# 改善箇所説明図

## 基準不適合発生箇所

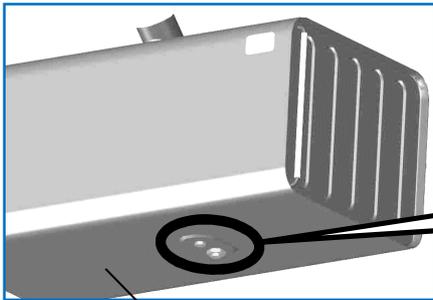
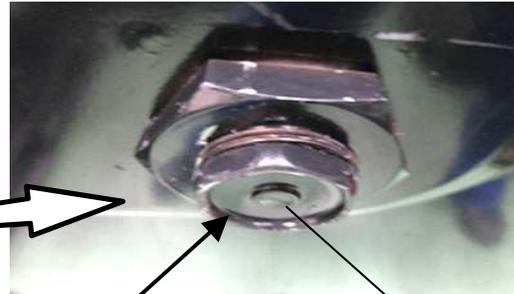
燃料タンクにおいて、ドレンプラグの燃料タンクへの組み付け作業が不適切なため、ドレンプラグが適切に締め付けられていないものがある。  
そのため、そのままの状態で使用を続けると、ドレンプラグ部より燃料が漏れるおそれがある。

全車両、燃料タンクドレンプラグを規定トルクで締め付ける。

識別：燃料タンクの品番シールに識別シール(緑色)を貼付する。
